Auvergne-Rhône-Alpes

**Avis délibéré de la mission régionale d'autorité environnementale
relatif au projet de parc solaire
présenté par la société Irisolaris
sur la commune de Parves et Nattages (01)
(3^e avis)**

Avis n° 2021-ARA-AP-1109

Figure 2: Plan masse du projet.(source: résumé non technique-étude d'impact 2019)

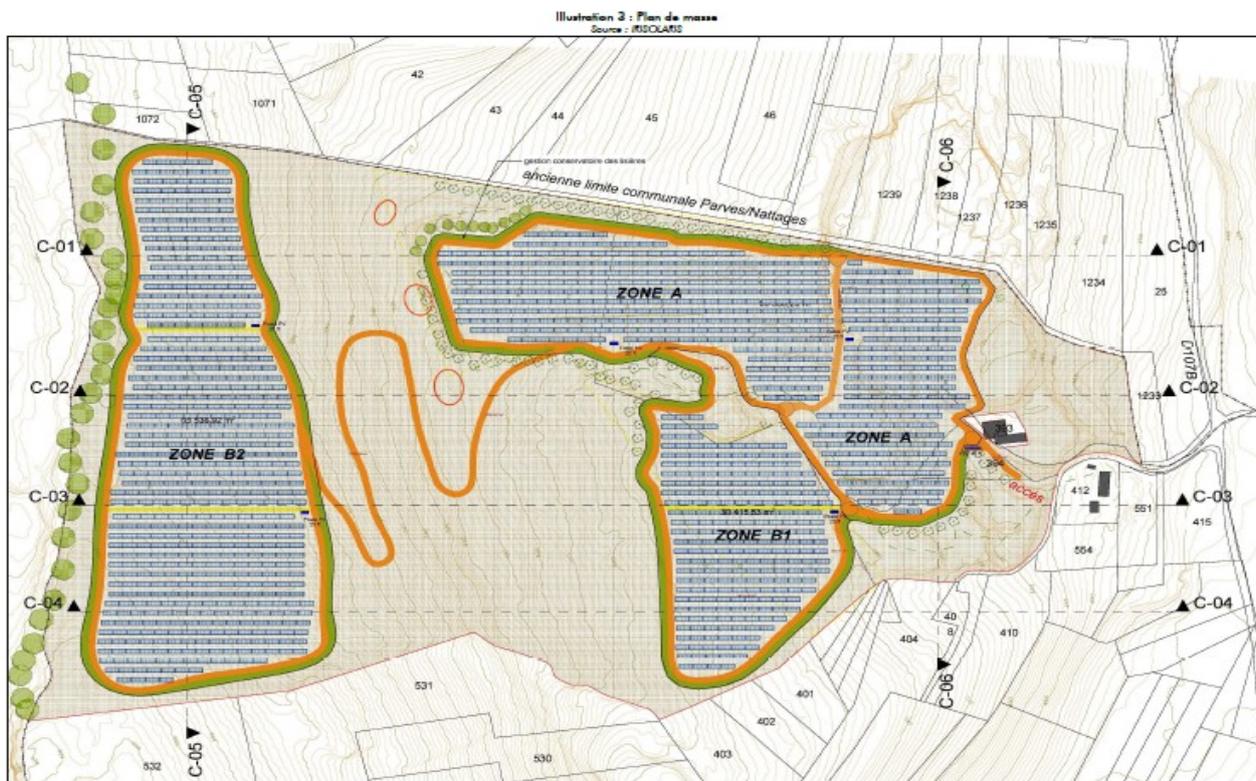
L'étude d'impact de 2019 indique que les voiries principales sont constituées en gravier de granulats 0/31,5. Ce type de revêtement utilisé pour le terrassement est par définition perméable. Cependant, le descriptif des voies secondaires³⁹ laisse entendre que certains secteurs seront imperméables. Par ailleurs, le dossier mettant à jour le volet naturel fait figurer un chemin de liaison entre la zone A et la zone B sur un tracé différent de celui indiqué dans le permis modificatif⁴⁰.

L'Autorité environnementale recommande de mettre en cohérence et de préciser le tracé et les autres caractéristiques des voiries ; elle recommande d'adapter en conséquence l'analyse des incidences et les mesures prises pour les éviter, réduire et si besoin compenser.
